改善箇所説明図

リレーエマージェンシーバルブ

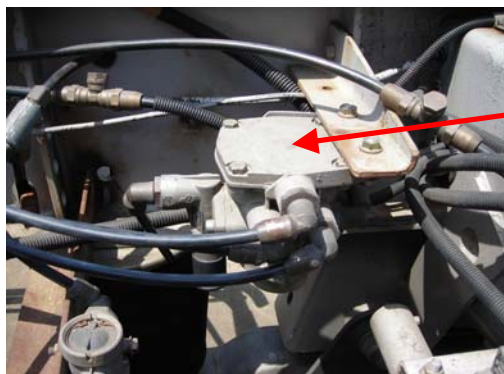
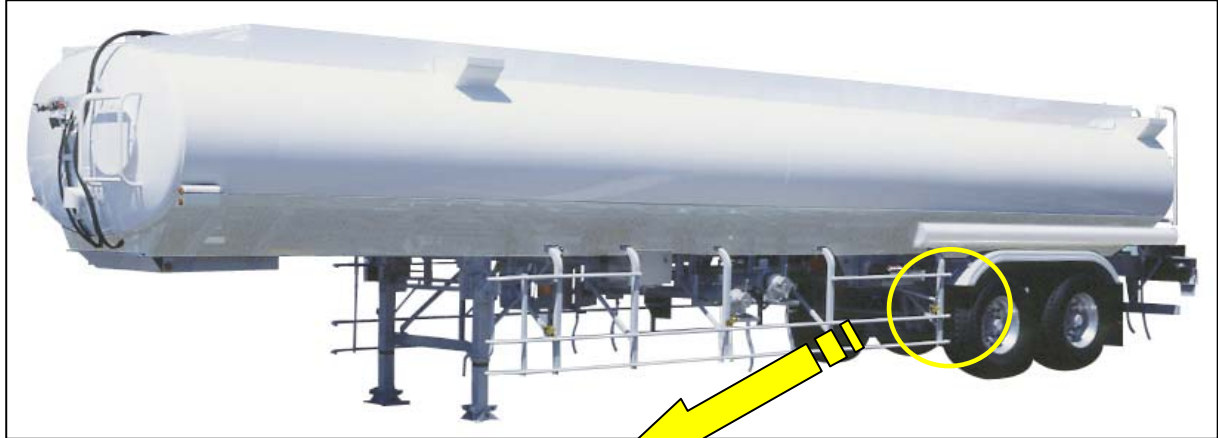
基準不適合発生箇所

トレーラのアブレーキ装置にエアの供給及びエア圧をコントロールするバルブ(リレーエマージェンシーバルブ)において、定期交換部品の指定及び補修用部品の設定をしていなかったため、部品交換がおこなわれていない。そのため、そのまま使用を続けると、リレーピストンとシリンダーが固着し、ブレーキを離した際に、ブレーキが引きずり、最悪の場合、ブレーキが過熱し、火災に至るおそれがある。

全車両、リレーエマージェンシーバルブを交換するとともに、当該バルブの定期交換時期を明示する。

対策品は頭部がドーム形状をしている。
